改善箇所説明図

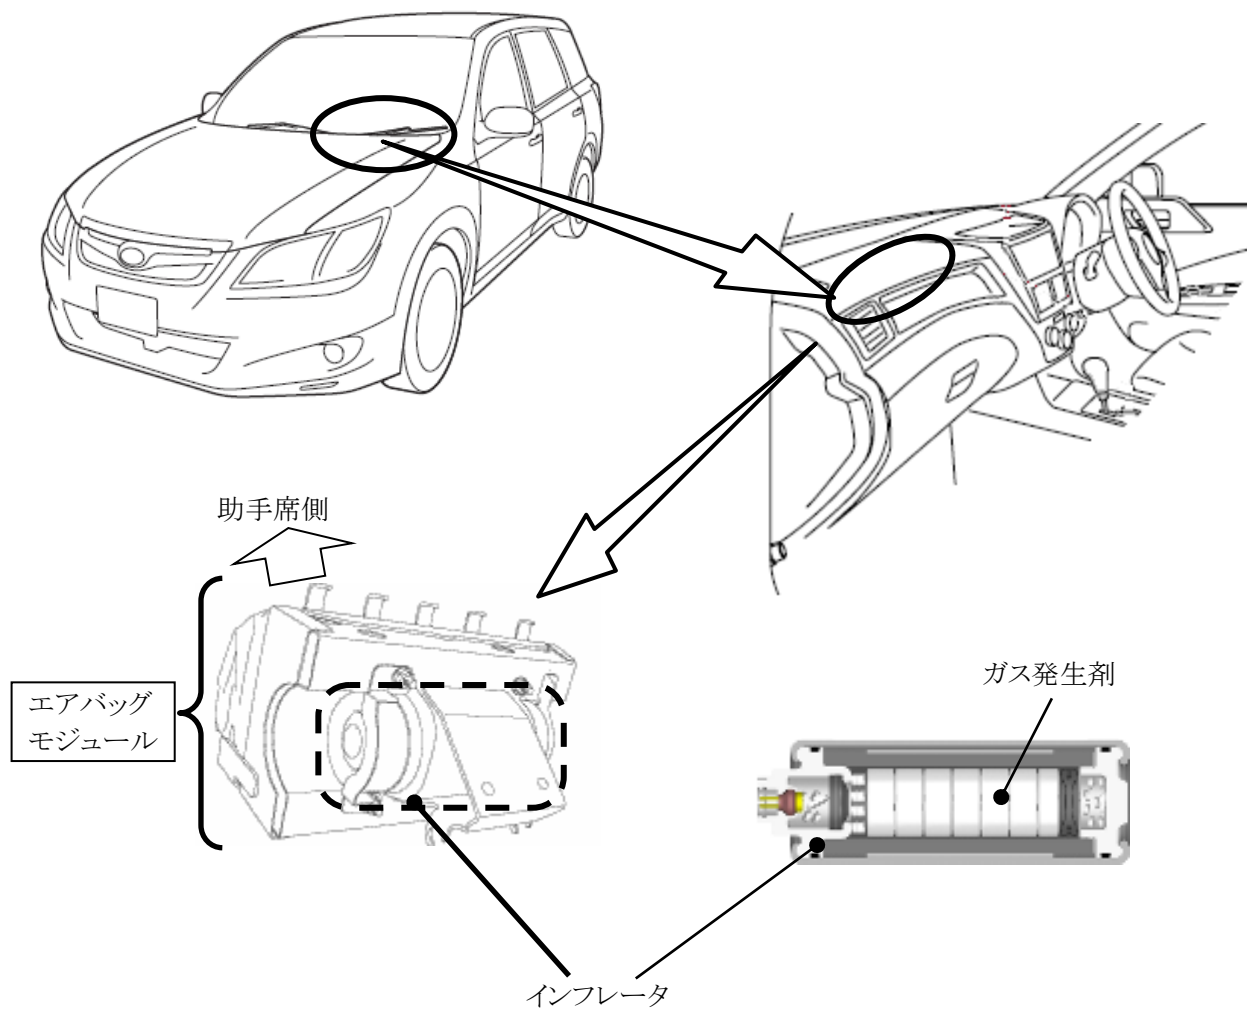
基準不適合発生箇所

助手席用エアバッグのインフレーター(膨張装置)において、ガス発生剤の吸湿防止が不適切なため、温度および湿度変化の繰り返しによりガス発生剤が劣化することがある。このため、エアバッグ展開時にインフレーター容器が破損するおそれがある。

改善内容

全車両、助手席用エアバッグモジュールを対策品に交換する。

識別

エンジンルーム内の左ストラット取付け部の前方に黄色ペイントを3箇所塗布する。
